TECHNISCHE INFORMATION TI-817-02/2 SERVICE LETTER SL-817-02/2

G 109, G 109B (Kennblatt-Nr. 817)

ATA-Code: 71-20
Engine Mount

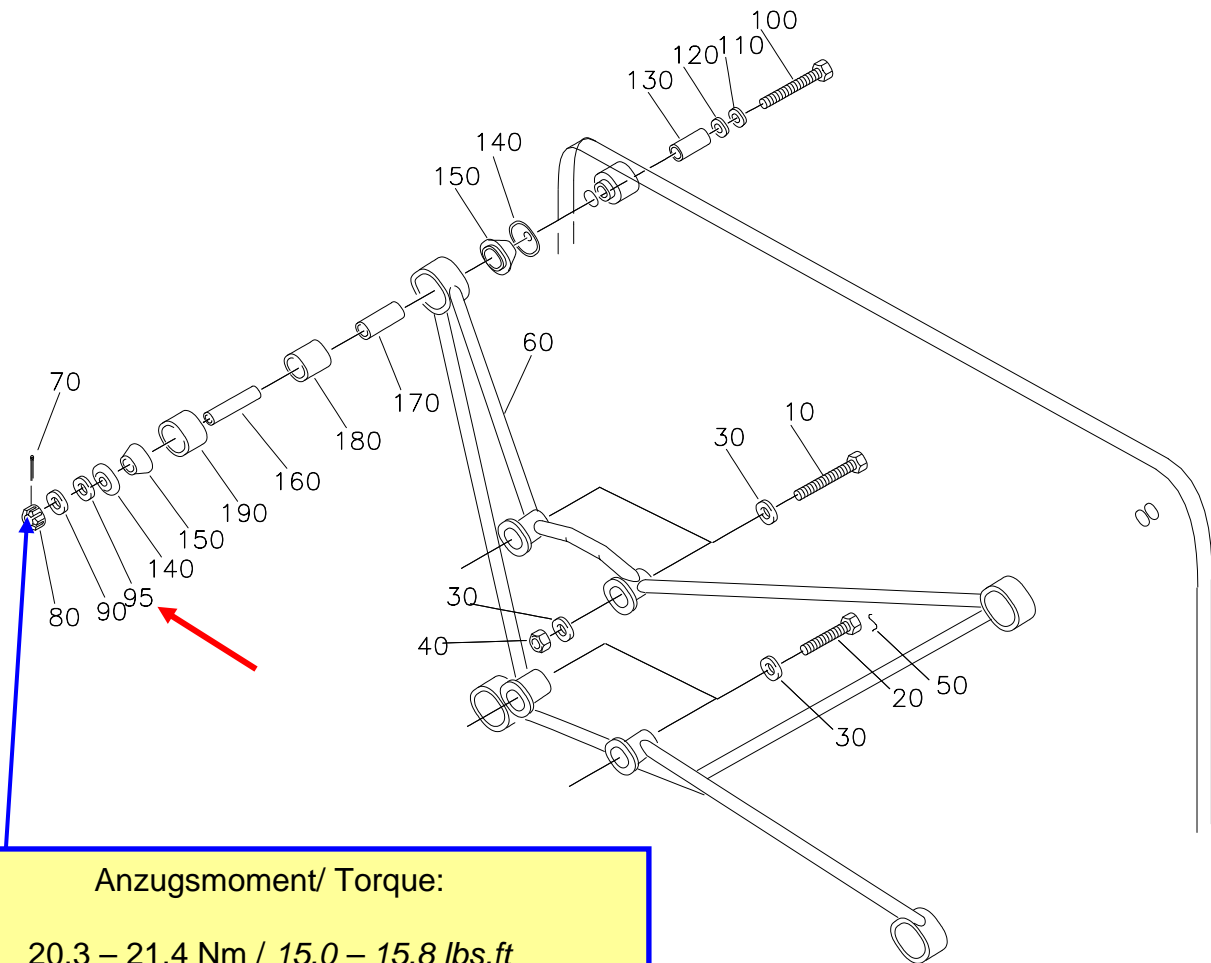
Im Grob Wartungsbetrieb wurden im Rahmen einer Motorreparatur falsch eingebaute Shockmounts gefunden (siehe Foto).

Incorrect installed shockmounts were found in the Grob maintenance facility during an engine repair (see photograph).

This Service Letter shall give sufficient information for the correct installation using original parts (= correct part numbers).

20,3 – 21,4 Nm / 15.0 – 15.8 lbs.ft

- bei Bedarf Paßscheiben Ldf.Nr. 95 verwenden
 - if required use shims item 95
